5 (仮称) 川口市柳崎一丁目NSCプロジェクト

建物設置者：東京建物株式会社	店舗の所在地：川口市柳崎一丁目22番7 外 (第二種住居地域・第二種中高層住居専用地域)	店舗面積：4, 127㎡	主な小売業者：未定
届出日：令和7年12月5日 開店予定日：令和8年8月6日	縦覧・意見書提出期間：令和7年12月19日～ 令和8年4月19日	説明会：令和8年2月2日	主な営業時間：8:00～22:00

《届出の概要》

(変更)ラ・ヴィーニュ

変更6 ラ・ヴィーニュ

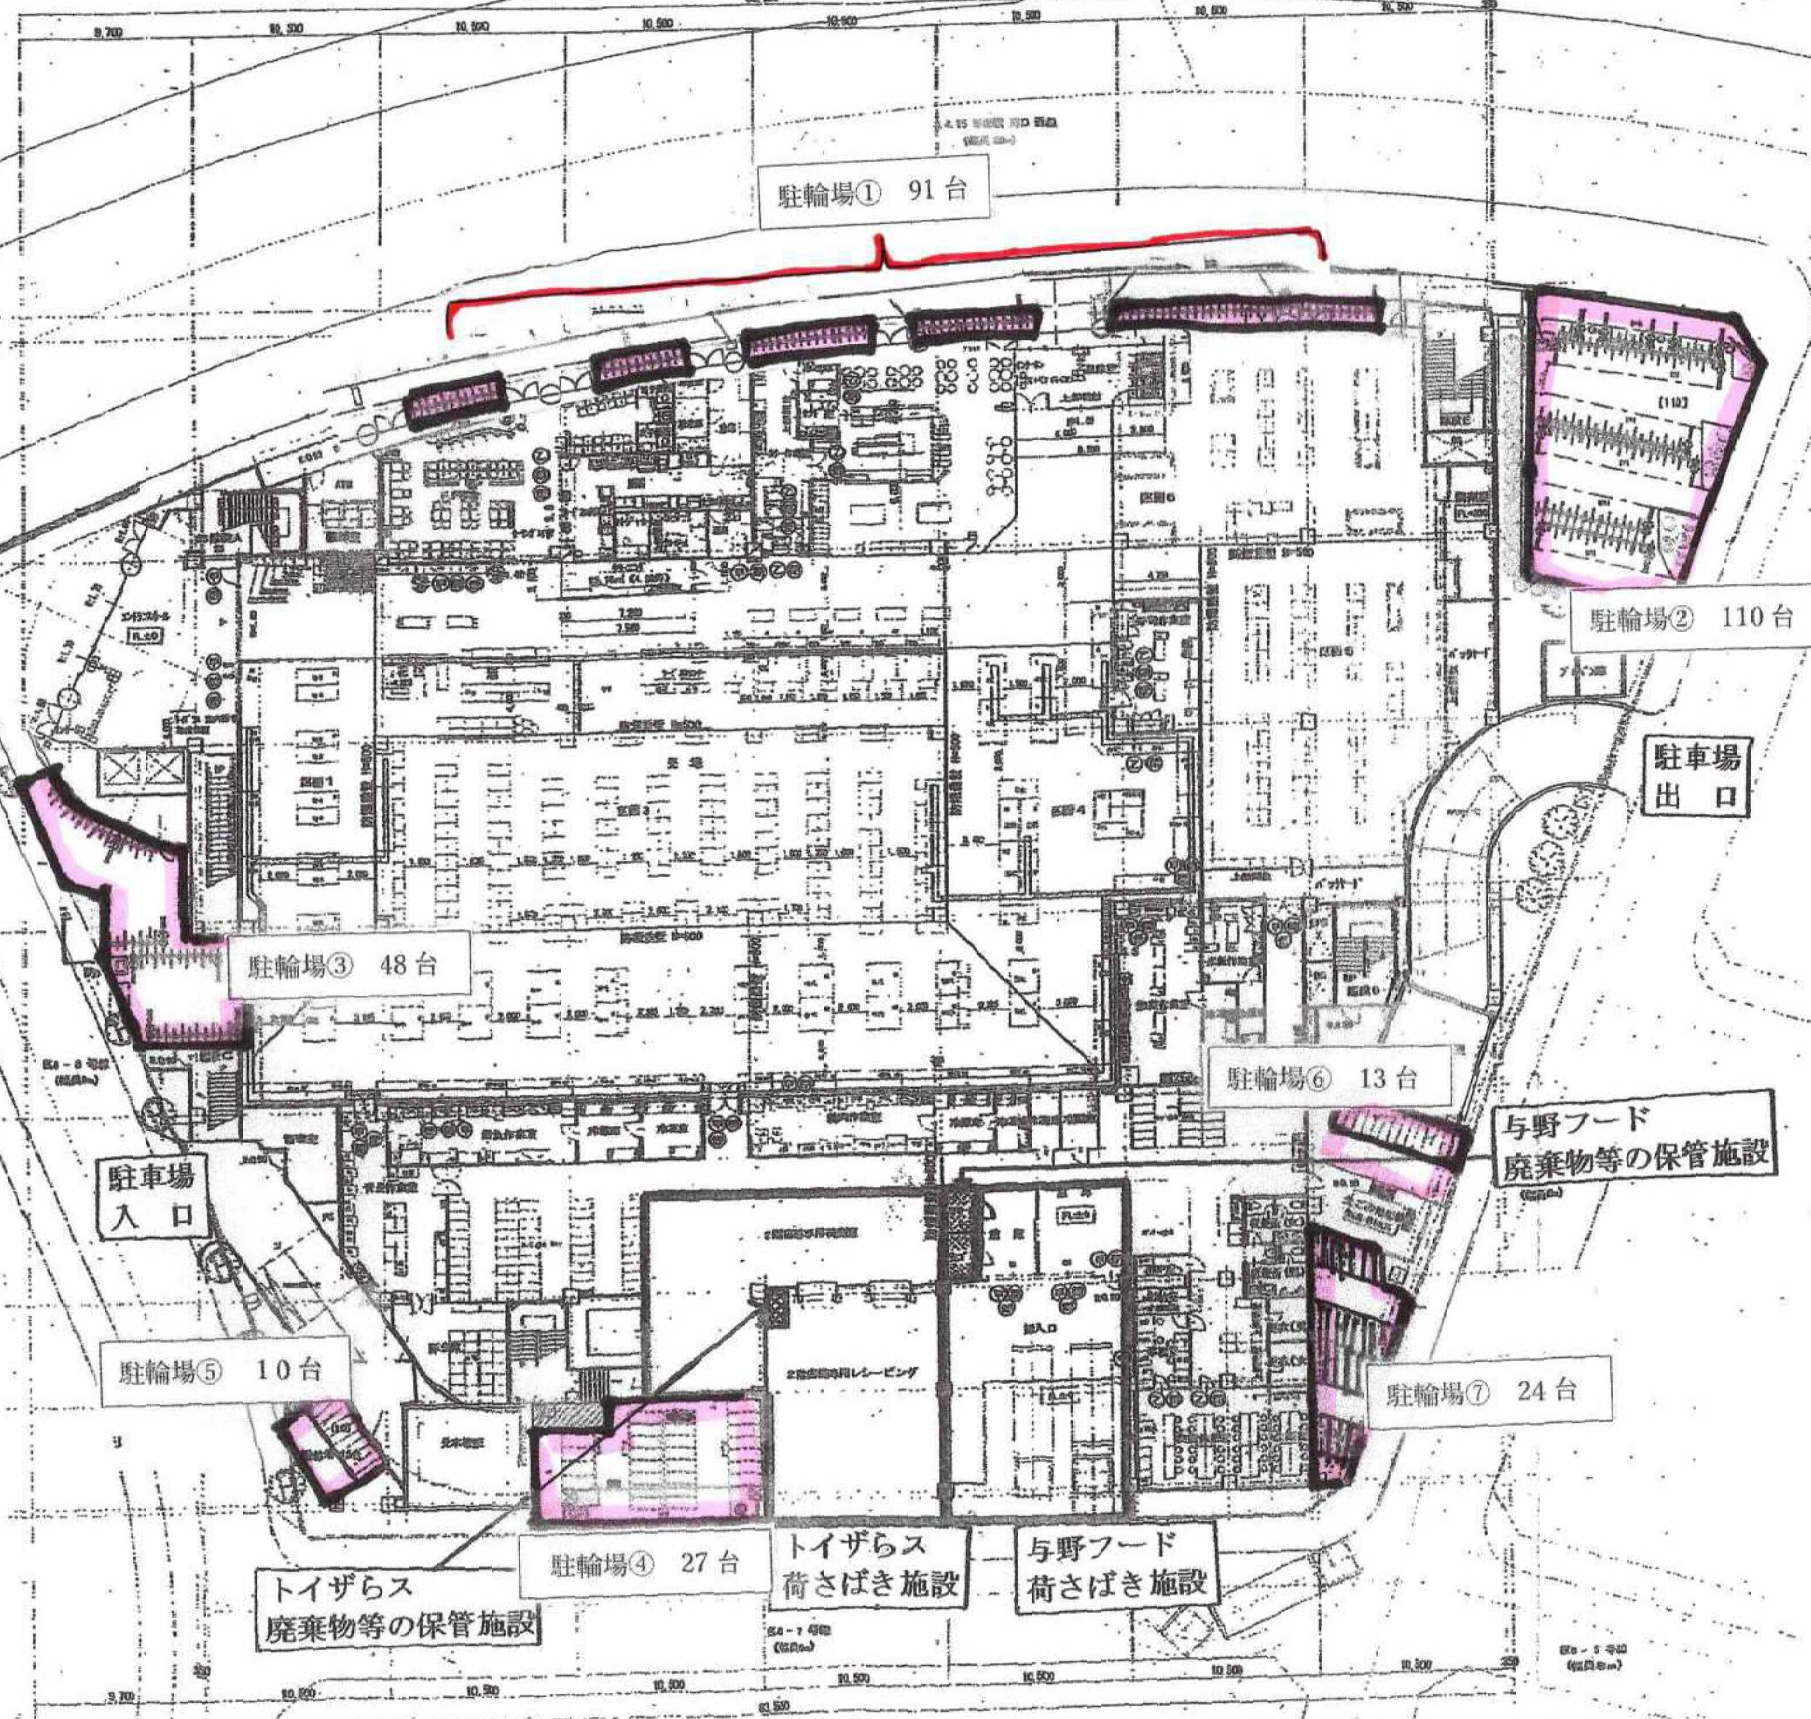
新座市の意見内容	設置者の回答
<特記事項> 【意見】 1 本市の基準では、商業施設の場合、延床面積30平方メートルごとに1台以上の駐車場施設が必要です。変更後の収容台数は、算出した必要台数を満たしているため、計画のとおり施工願います。(交通政策課) 2 本市の基準では、店舗面積10平方メートルごとに1台以上の自転車置場が必要です。台数が市の基準値を下回っておりますが、計画概要の中で指針の参考値を根拠として明示されているため、現行のままで問題ありません。(交通政策課) 3 通勤・通学時間帯の工事車両の出入りは自粛してください。工事中は、工事関係者の駐車場を確保し、周辺道路に路上駐車等のないよう工事関係者に周知徹底を図るとともに、車両誘導員を配置し交通安全に万全を期してください。(交通政策課) 4 工事中においては、周辺道路に路上駐車等のないよう工事関係者に周知徹底を図るとともに、登下校時における工事	<特記事項> 【回答】 1 了解いたしました。但し、今回の変更には建築、施工は伴いません。 2 了解いたしました。 3 今回の変更には際しては、建築、施工は伴いません。 4 今回の変更には際しては、建築、施工は伴いません。
